Oggetto: [ID_VIP 9817] Istanza per il rilascio del provvedimento VIA, ai sensi dell'art. 23 del D.Lgs. 152/2006, relativa al progetto "Perforazione del pozzo esplorativo denominato Gorgoglione 3 (GG3) e sua eventuale messa in produzione" ubicato nel Comune di Corleto Perticara (PZ), nell'ambito della Concessione di coltivazione di idrocarburi "Gorgoglione".

Richiesta integrazioni

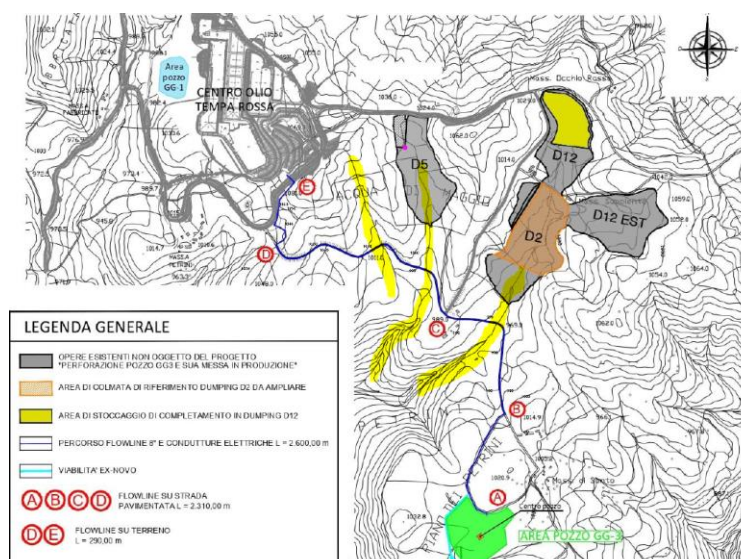
Il Proponente afferma che per assicurare una buona stabilità delle scarpate del rilevato, previste in progetto per realizzare la configurazione planimetrica dell’area pozzo così come richiesto per l’installazione dell’impianto e delle varie apparecchiature, ed evitare processi di instabilità dei pendii si prevedono i seguenti interventi:

realizzazione del rilevato secondo il profilo previsto in progetto, eseguito con materiale stabilizzato stratificato e compattato a strati di circa 50 cm;

realizzazione di gabbionate di sottoscarpa posizionate alla base del rilevato;

La risposta del Proponente appare esaustiva.

Figura - Sezioni di taratura S01 ÷ S06.

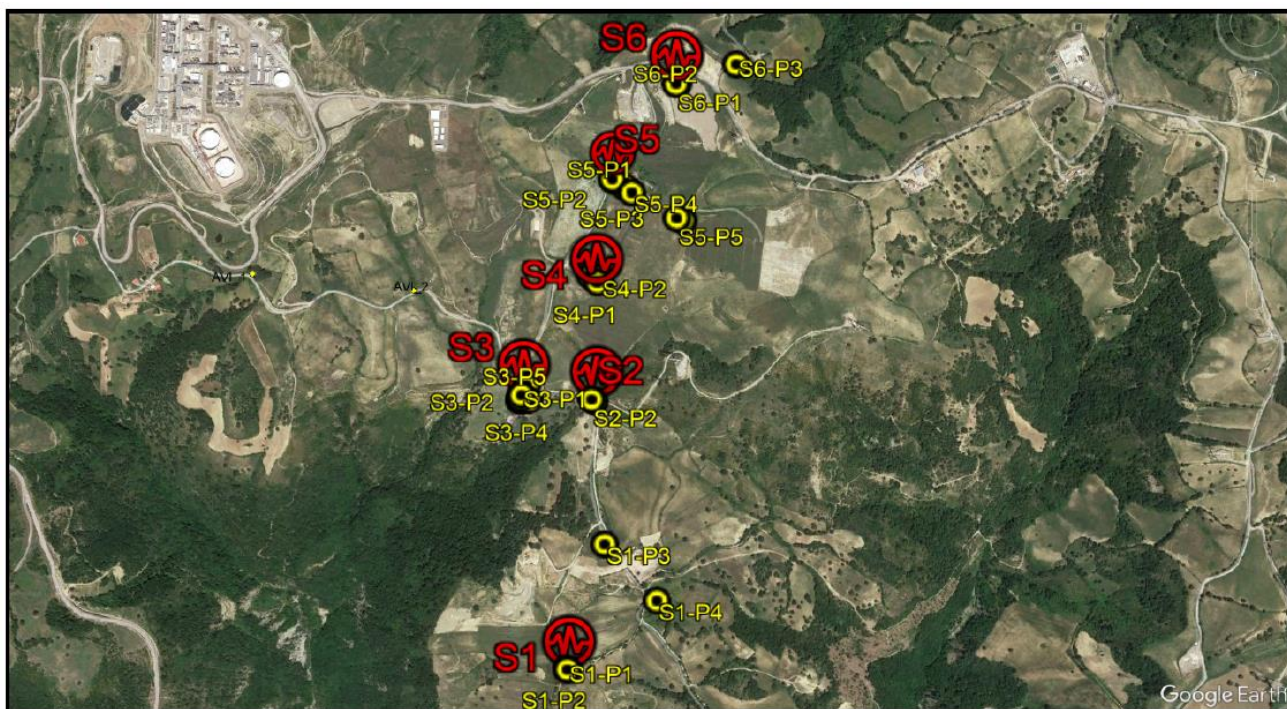
In ottemperanza alla richiesta di integrazioni, il Proponente ha verificato la rispondenza del modello di simulazione acustica utilizzando il metodo proposto dalla Norma UNI 11143-1:2005 “Metodologia per la stima dell'impatto e del clima acustico per tipologia di sorgenti – Parte 1: Generalità”, riportato nella norma nell'Appendice E “Calibrazione di un modello di calcolo”.

La verifica acustica è stata condotta dal Proponente in data 26/11/2023 mediante misure fonometriche in situ, impiegando una sorgente sonora dodecaedrica normalizzata collegata a un amplificatore di potenza, alimentato da batteria, in grado di riprodurre un segnale stazionario di rumore rosa con un livello di potenza sonora di 200 W r.m.s. Considerata l'area di studio, in prossimità dei principali ricettori, sono state individuate dal Proponente n. 6 sezioni di taratura denominate “S01÷S06” e riportate nella seguente Figura.

Barriera B01 – Antistante il ricettore “L”, lato Est – Lunghezza 25 m, altezza 3 m

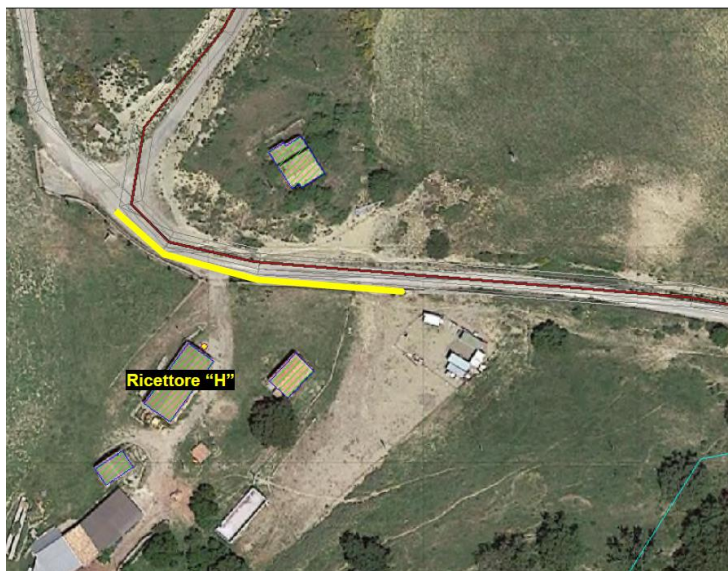
Nella simulazione acustica il Proponente ha considerato l'installazione di una barriera acustica mobile sul bordo della pista di cantiere C-D a Est del ricettore “L” per contenere a 68 dB(A) l'emissione del rumore nella fase di cantiere per la sistemazione delle strade di accesso, entro il limite di immissione diurno di 70 dB(A). Qualora tale barriera non venisse realizzata il Proponente prevede un livello di emissione di circa 71 dB(A), superiore quindi al limite. L'efficacia di tale barriera, pari a circa 3 dB(A), non è elevata a causa della necessità di contenere le dimensioni del manufatto per consentire l'accesso alla proprietà dall'ingresso principale.

Per contenere l'impatto acustico, il Proponente concentrerà il traffico di cantiere sulla pista D-E, lato Ovest. Quest'ultima pista, infatti, è più lontana dall'edificio e consente una migliore installazione di eventuali barriere acustiche, qualora necessarie, a lato della strada, senza interferire con la fruizione dell'area esterna del ricettore (nella simulazione acustica queste non sono state previste).

Figura 1: principali fasi di movimentazione TRS durante la realizzazione dell'area pozzo. [Fonte: ISPRA109_PUT_GG3]

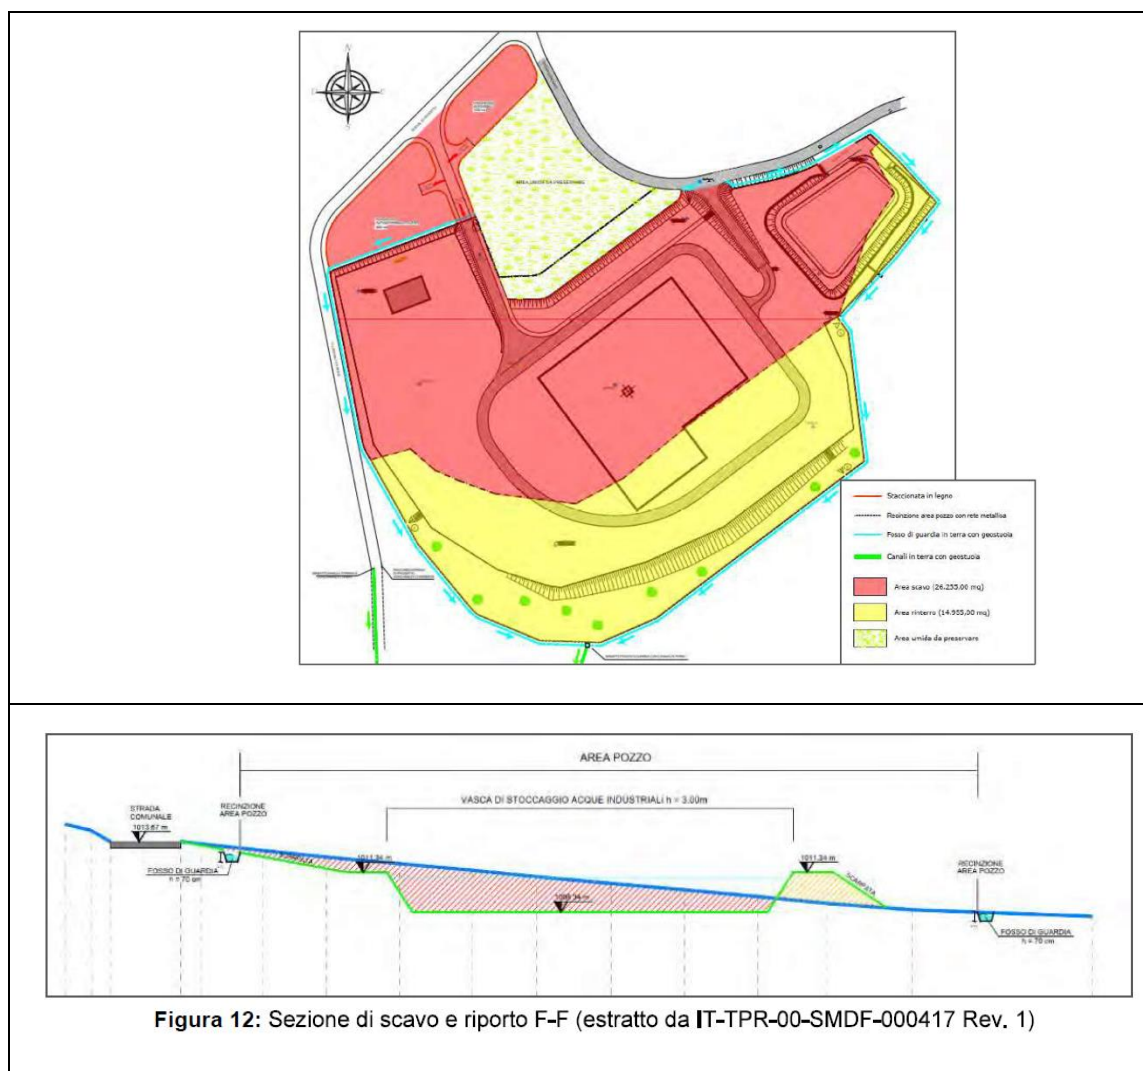
Durante le attività della Fase 1 saranno prodotte TRS per la realizzazione dell'area pozzo (sbancamento, rilevato stradale, profilatura e livellamento del terreno, realizzazione vasca di stoccaggio acqua da 4.000 m³).

Figura 22: Aree di deposito intermedio in attesa di utilizzo (estratto da IT-TPR-00-SMDF-000447)

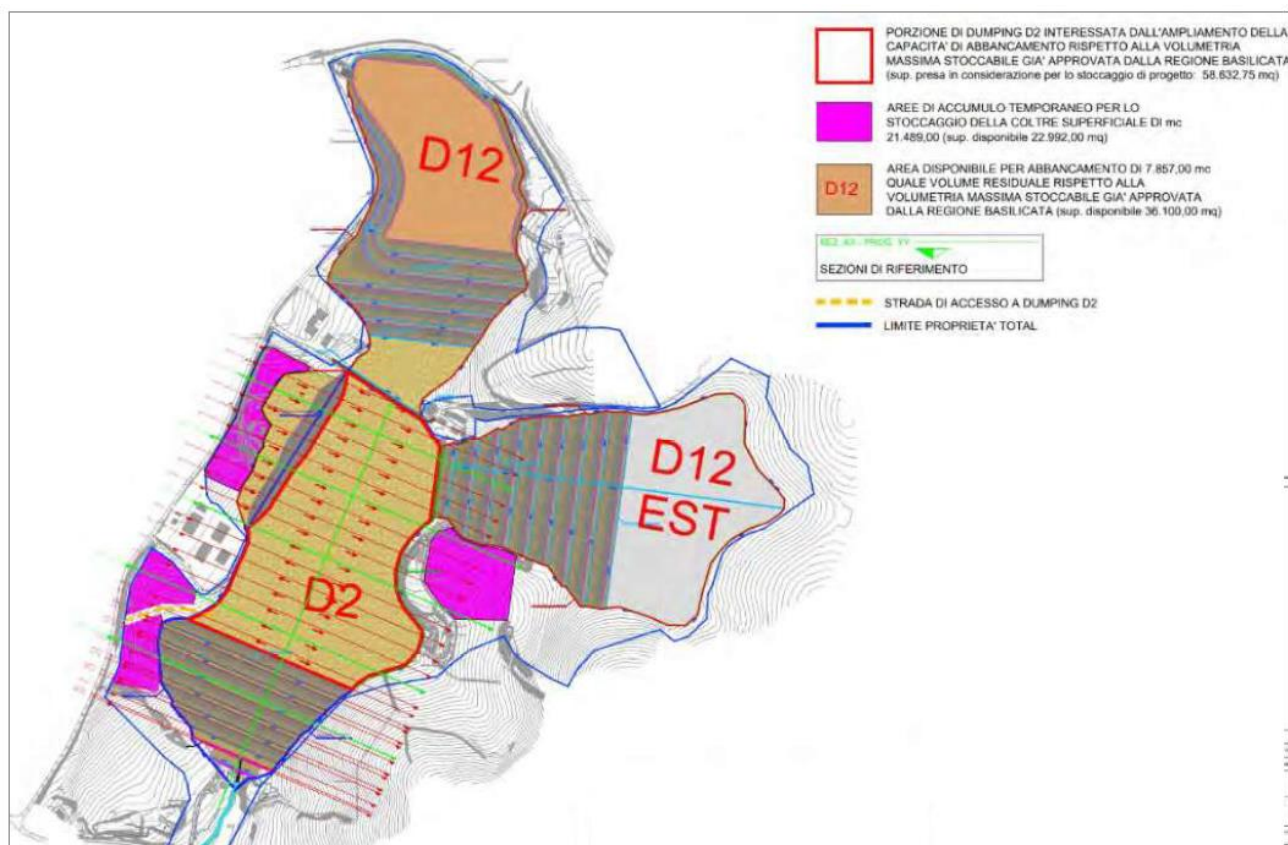
Nel capitolo 6 vengono indicati i SITI DI DEPOSITO INTERMEDIO IN ATTESA DI UTILIZZO dove sarà stoccato il terreno vegetale proveniente dalla scarifica dei primi 30 cm di suolo dell'Area Pozzo e dell'area rimodellamento D2. Le seguenti figure, estratte dal documento ISPRA109_PUT_GG3 (rispettivamente da pag. 36 e da pag. 37) mostrano l'ubicazione delle aree e i volumi presumibilmente stoccati.

Sezione tipo 1-1 - PROGETTO

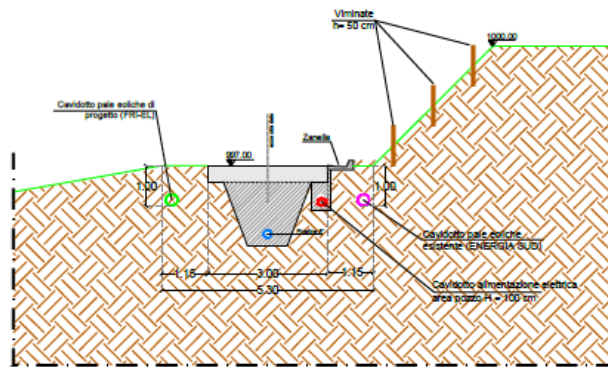
Nella documentazione progettuale esistono indicazioni diverse e contraddittorie sulla tempistica di realizzazione del cavidotto, sulla modalità di realizzazione e sulla tempistica di dismissione.

IT-TPR-00-ADON-000118 [pag. 31]
	ISPRA109_PUT_GG3 [pag. 29] NOTA: l'elaborato IT-TPR-SMDF-000444 non è stato rinvenuto nella documentazione integrativa
